EP-0FH 形高圧計器用変圧器 耐電圧仕様及び名板表示変更のお知らせ

扱 整理番号	A 山-1568	日付	2023 年 1 月	件名	EP-0FH 形高圧計器用変圧器 耐電圧仕様 及び名板表示変更のお知らせ
			三菱電機(株)福山製作所

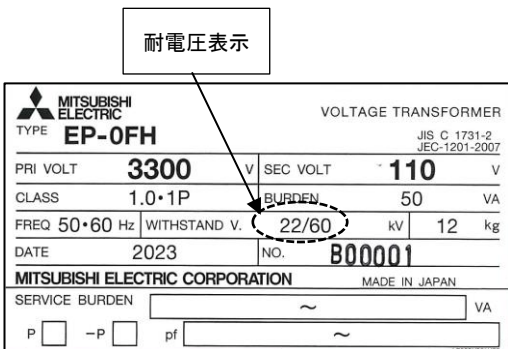
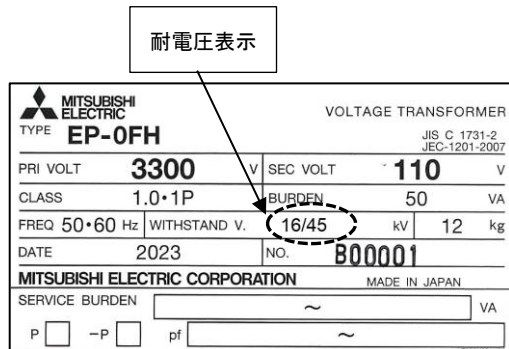
耐電圧仕様及び名板の耐電圧表示を以下のとおり変更いたします。

項目	変更前	変更後
(1) 耐電圧※	22/60 (kV)	16/45 (kV)
(2) 名板表示

3300/110V 定格品は 6600/110V 定格品と同一の耐電圧値 (22/60kV) としていましたが、適用規格 (JIS C 1731-2・JEC-1201) に対応した耐電圧値 (16/45kV) に変更いたします。
